ST/SG/AC.10/C.3/2008/43
ST/SG/AC.10/C.4/2008/6
11 avril 2008

MISE À JOUR DE LA DEUXIÈME ÉDITION RÉVISÉE DU SYSTÈME
GÉNÉRAL HARMONISÉ DE CLASSIFICATION ET D'ÉTIQUETAGE
DES PRODUITS CHIMIQUES (SGH)

Substances ayant des propriétés explosives

Communication de l'expert de l'Allemagne*

Proposition de figure 2.1.x: Procédure de classement d'une substance ou d'un mélange dans la classe des matières et objets explosibles

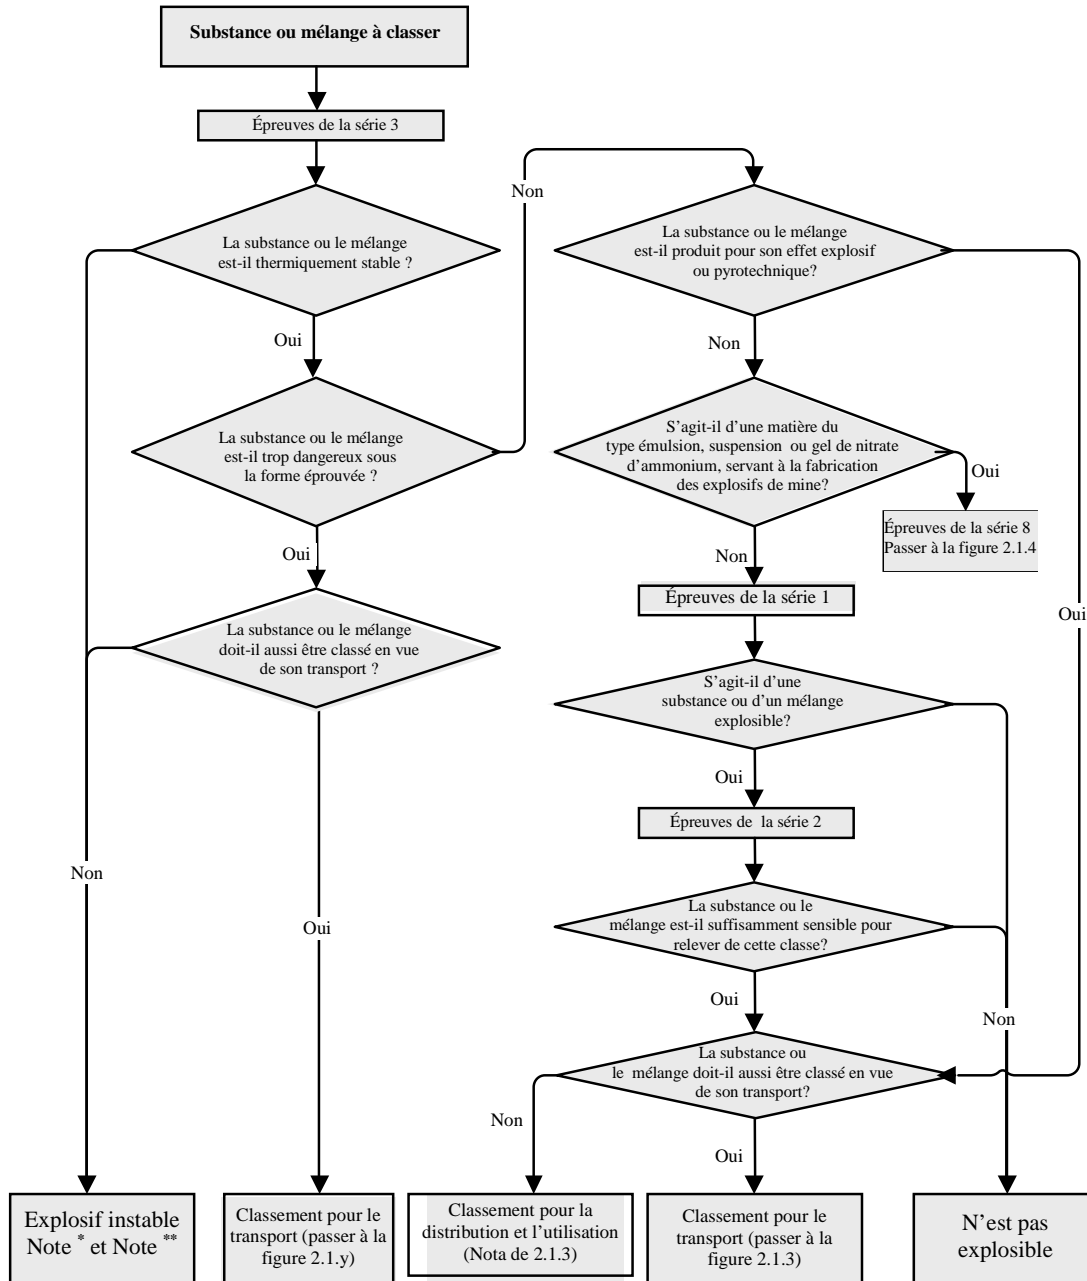
a) Proposition de figure 2.1.x reproduisant un système de classement ne comprenant que les séries d'épreuves appelant des essais sur des substances non emballées uniquement (épreuves des séries 1 à 3);

Note *: Ce classement ne concerne pas les matières autoréactives, les peroxydes organiques et autres substances thermiquement instables.

Note **: Pour déterminer les bonnes conditions de manipulation des explosifs instables, il est vivement recommandé d'effectuer toutes les épreuves de la série 3, ainsi que celles de la série 2.

Proposition de nouvelle figure 2.1.y: Procédure d'acceptation temporaire d'une substance, d'un mélange ou d'un objet dans la classe des matières et objets explosibles (classe 1 pour le transport)

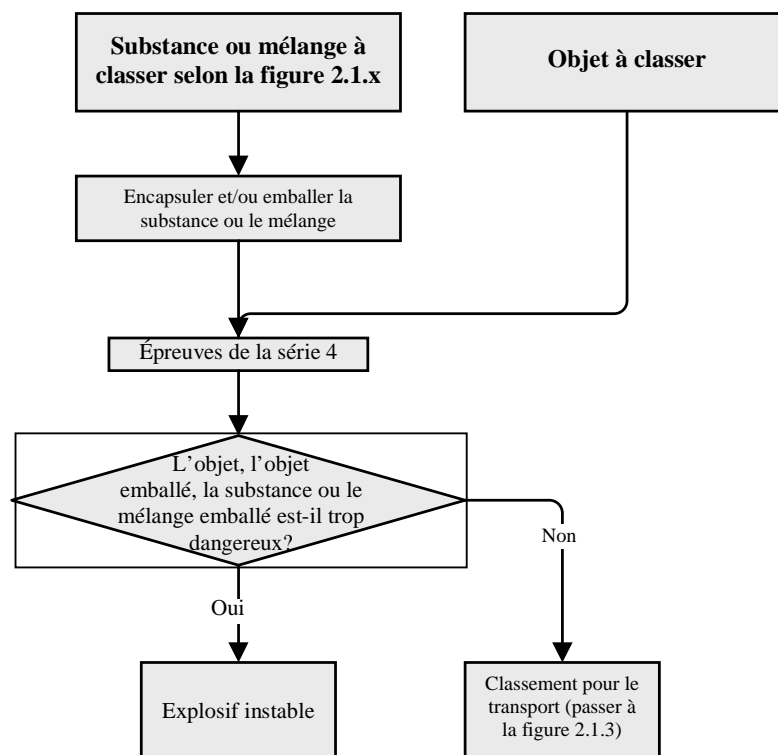
b) Proposition de figure 2.1.y reproduisant un système de classement prévoyant l'exécution des épreuves de la série 4 pour les objets et les explosifs instables encapsulés ou emballés;
